**DCC-2018- 82      ADOZIONE DI AGGIORNAMENTO AL PUC, AI SENSI DELL'ART. 43 DELLA L.R. N. 36/1997 E S.M.I., PER L' ADEGUAMENTO DEL LIMITE DI PONENTE DEL DISTRETTO N. 20 "FIERA -KENNEDY" - MUNICIPIO MEDIO LEVANTE.**

ADOZIONE DI AGGIORNAMENTO AL PUC, AI SENSI DELL'ART. 43 DELLA L.R. N. 36/1997 E S.M.I., PER L' ADEGUAMENTO DEL LIMITE DI PONENTE DEL DISTRETTO N. 20 "FIERA –KENNEDY" – MUNICIPIO MEDIO LEVANTE.

## Aggiornamento del Distretto di Trasformazione n. 20 "Fiera Kennedy"

Relazione Urbanistica

PUC 2015: perimetro DST 20  
 e ipotesi di modifica:  
 tratto di nuova definizione  
 tratto in sostituzione

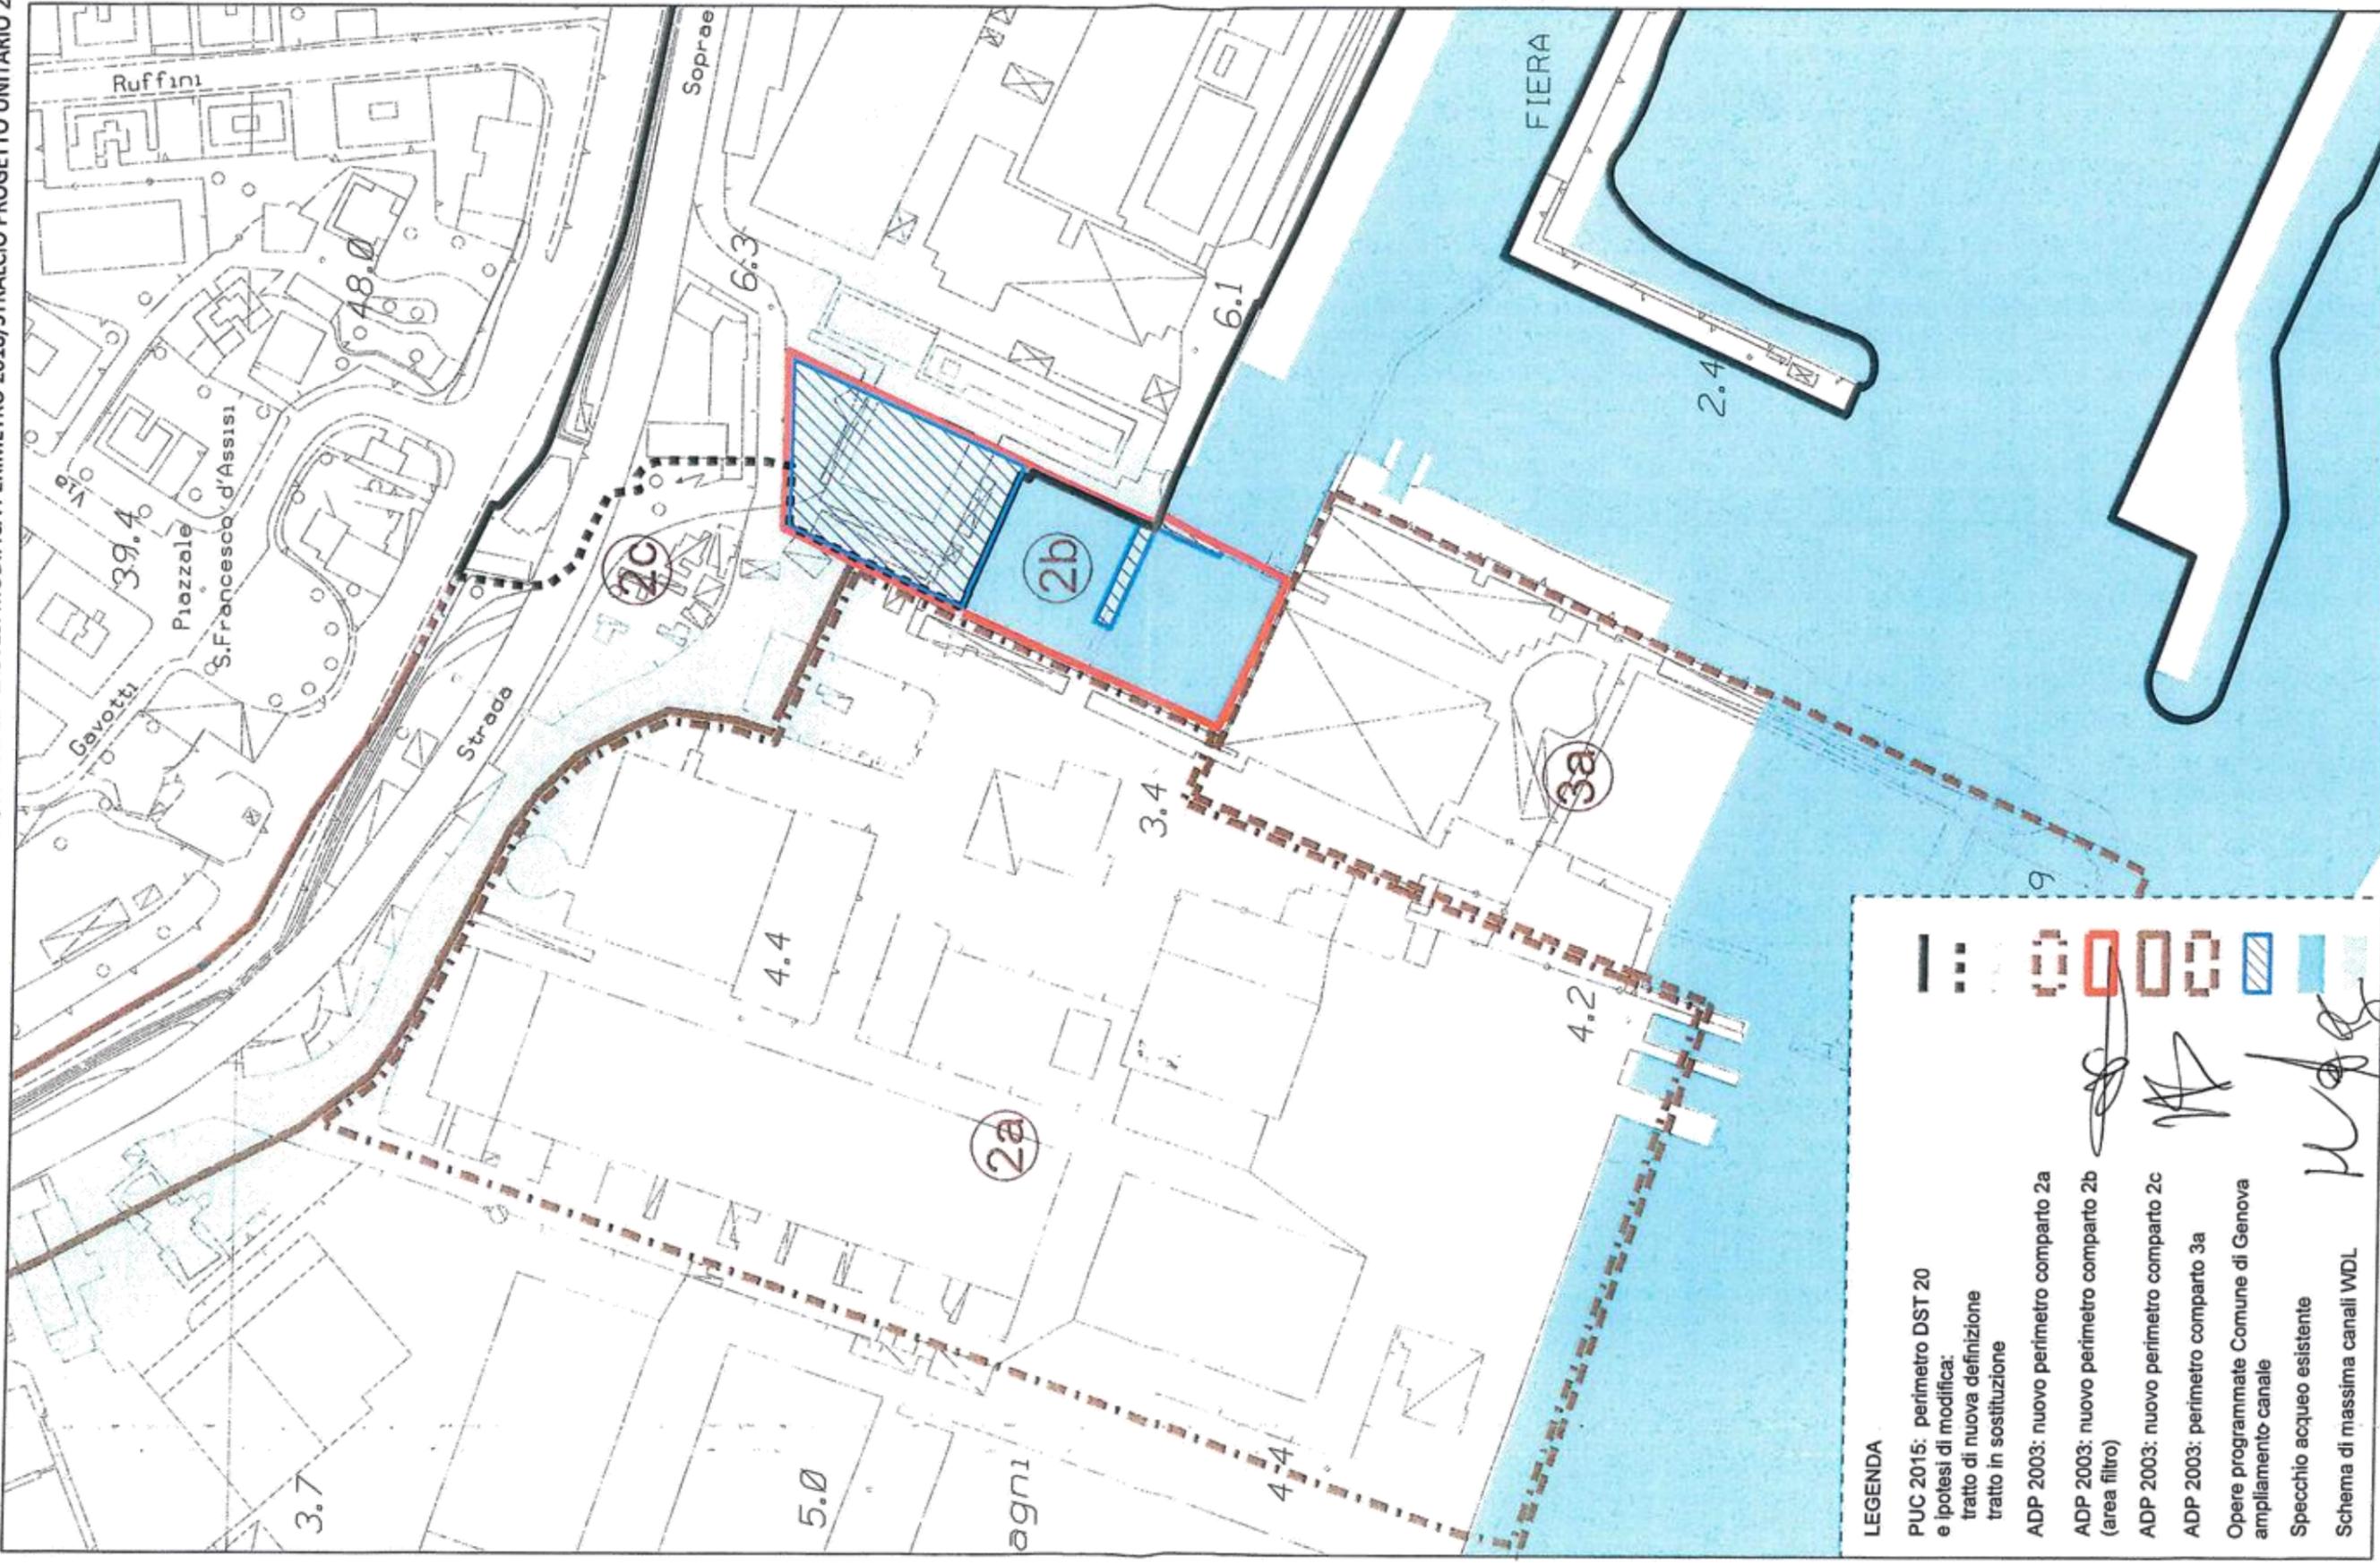
In particolare il Comune provvederà ad adeguare il limite di ponente del DST 20 Fiera - Kennedy (linea nera tratteggiata nell'allegato B2) mediante apposito separato procedimento di aggiornamento del PUC, facendo sostanzialmente coincidere, per il tratto in questione, il limite di PUC con la dividente demaniale. A fronte di ciò ADSP conviene sul definitivo e conclusivo recepimento delle "osservazioni al Progetto Definitivo del Piano Urbanistico Comunale adottato con DCC 8/2015 ..." presentate dall'allora Autorità Portuale il 18/06/2015.
